## Bescheid

**über die Änderung  
der allgemeinen bauaufsichtlichen  
Zulassung vom**

Zulassungsnummer:  
**Z-19.14-1948**

**Brandschutzverglasungen  
"FW50+ BF Dach" und "FW60+ BF Dach"  
der Feuerwiderstandsklasse G 30 nach DIN 4102-13**

Anlage Ä/1  
zum Änderungsbescheid  
vom 12. NOV. 2009  
zur Zulassung Nr. Z-19.14-1948  
vom 26.08.2009

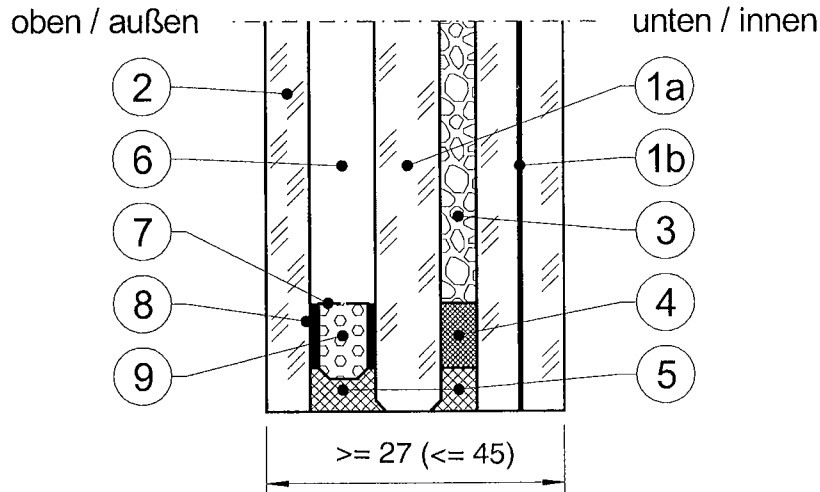
2. Die Anlage 16 der allgemeinen bauaufsichtlichen Zulassung wird durch die Anlage Ä/1 dieses Bescheids ersetzt.

**Isolierglasscheibe SGG CONTRAFLAM Lite 30 IGU Climalit / Climaplus**  
(für den Einbau in Schräg- und Horizontalverglasungen)

- 1a) ESG oder ESG-H,  $\geq 6,0 \pm 0,2$  mm dick, mit oder ohne Oberflächenveredelung, Einfärbung, Schichten  
oder  
ESG aus Ornamentglas,  $\geq 6,0 \pm 0,5$  mm dick, der Typen SGG SR SILVIT, SGG SR ARENA C, SGG MASTER-POINT, SGG MASTER-LIGNE, SGG MASTER-CARRE, SGG MASTER-RAY, SGG MASTER-LENS,  
oder  
VSG,  $\geq 8,0 \pm 0,2$  mm, mit oder ohne Ornament, Oberflächenveredelung, Einfärbung, Schichten

- 1b) VSG,  $\geq 8,0 \pm 0,2$  mm, bestehend aus Floatglas mit PVB-Folie oder PVB SI-Folie, klar, matt oder farbig,  $\geq 0,76$  bis  $\leq 3,80$  mm dick, mit oder ohne Oberflächenveredelung, Einfärbung, Schichten (Materialangaben und Zusammensetzung beim DIBt hinterlegt)

- 2) Floatglas, ESG, ESG-H, VSG, VG\* oder Ornamentglas,  $\geq 4 \pm 0,2$  mm, mit oder ohne Oberflächenveredelung, Einfärbung, Schichten
- 3) Alkali-Silikat, 3 mm dick (Zusammensetzung und Toleranzen beim DIBt hinterlegt)

- 4) Abstandhalter (Zusammensetzung beim DIBt hinterlegt)
- 5) Versiegelung aus elastischem Polysulfid-Dichtstoff
- 6) Luft- oder Spezialgasfüllung
- 7) Abstandhalter aus Stahl oder Aluminium  $\geq 6$  mm

- 8) Primärdichtung aus Polyisobutylen
- 9) Trockenmittel für Luft- oder Spezialgasfüllung (Molsiebe)
